Dodatek č. 2 ke Smlouvě o dílo č. 0073/24

KULTURNĚ KREATIVNÍ CENTRUM MORAVSKOTŘEBOVSKA

04 Stavební změny - HSV práce

ZL 04_04 - Foto 1

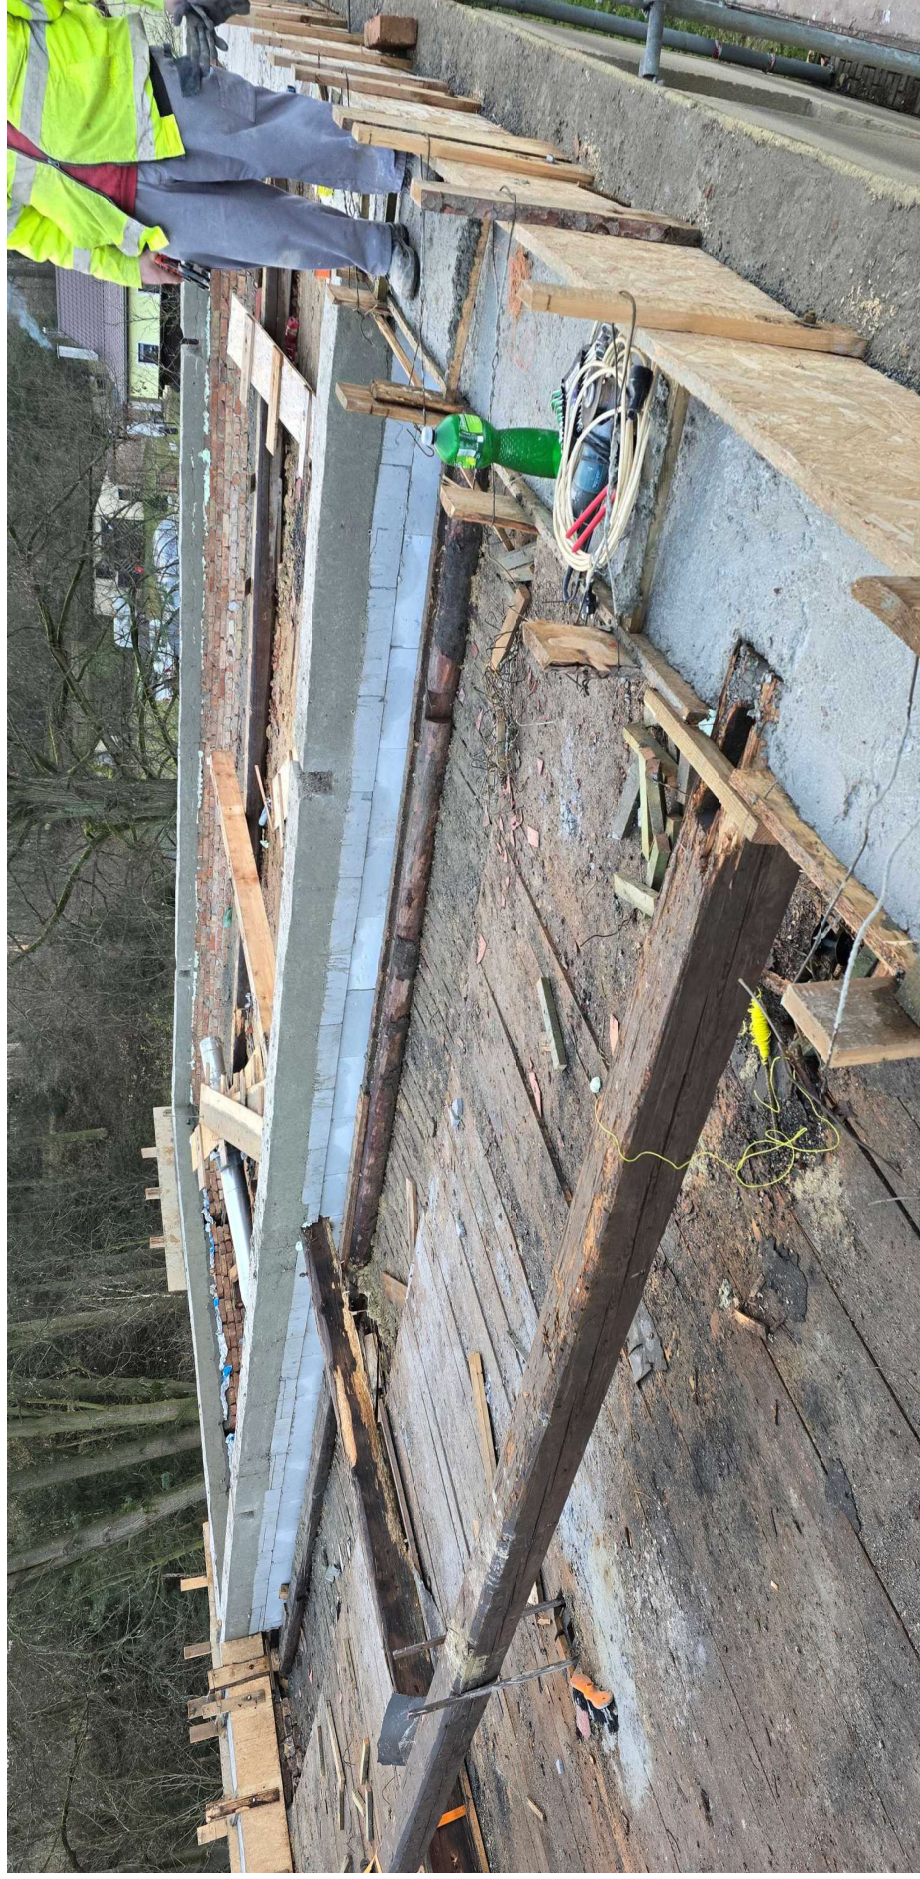
ZL04_04 Dozdění zdí pod věnec VS

Pro zajištění sjednocení výškové úrovně věnce a umožnění následné betonáže železobetonového věnce bylo nezbytné dozdit příčné zdi Velkého sálu – pravý a levý štít a středovou zeď – do jednotné výškové úrovně

DOZDĚNÍ PŘÍČNÉ ZDI POD VĚNEC VELKÝ SÁL PROSTŘEDNÍ ZEĎ DOZDĚNÍ PŘÍČNÉ ZDI POD VĚNEC VELKÝ SÁL PRAVÝ A LEVÝ ŠTÍT

ZL 04_06 - Foto 5

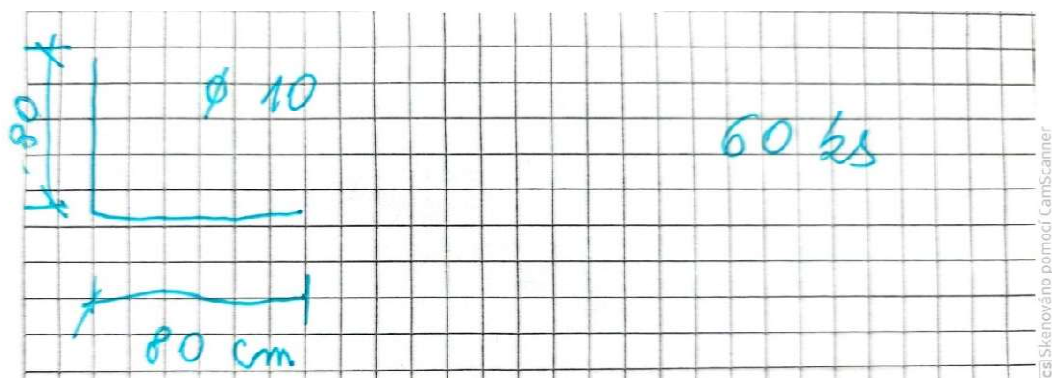
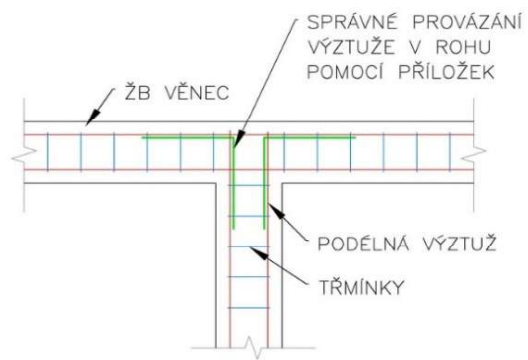
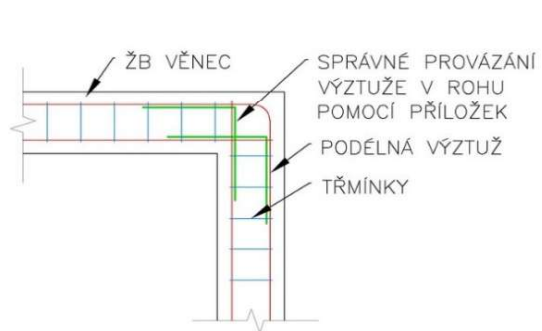
ZL04_06 Doplnění příložek do ŽB věnců

Při betonáži ŽB věnců bylo z důvodu řádného provázání rohů věnců a kolmých napojení přidána výztuž v podobě příložek (tzv. zavíráků).

Doplnění výztuže do věnců tzv. příložky (zavíráky) - ve výkazu není počítáno s příložkami provazující podélné výztuže věnců v rozích a kolmých napojeních

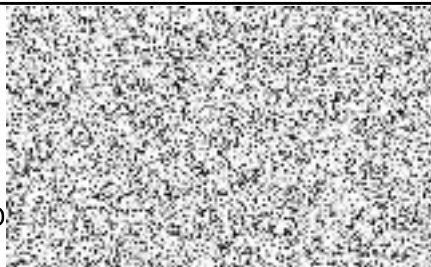
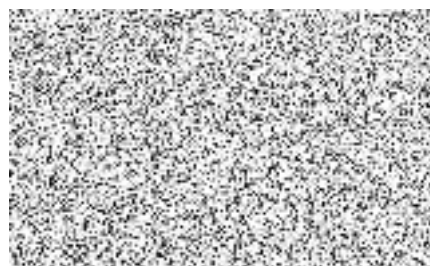
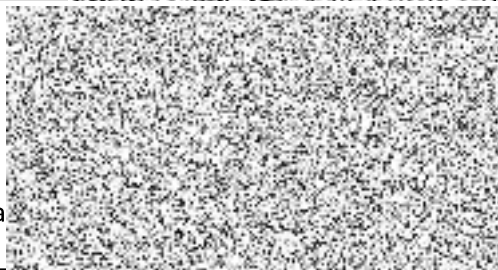
Akce:	
KULTURNĚ KREATIVNÍ CENTRUM MORAVSKOTŘEBOVSKA	
Změnový list (ZL) č.:	05 Oplechování v místě střechy T2 a T3
Zdůvodnění změny: Oplechování zdi mezi římsou střechy T2 a krytinou střechy T3. V tomto místě vznikl úzký pruh svislé konstrukce, který je co do technického a funkčního řešení nejlépe provést ve stejném materiálu jako střecha T2 (Al Prefa krytina). Tímto řešením bude plechová krytina střechy T2 přecházet na oplechování svislé konstrukce a toto oplechování bude navazovat na plechovou krytinu střechy T3.	
Za zhotovitele předkládá: Dne: 11.04.2025	
Zařazení změny dle ZZVZ: § 222, odst. 6 ZZVZ

Oplechování zdi mezi římsou střechy T2 a krytinou střechy T3
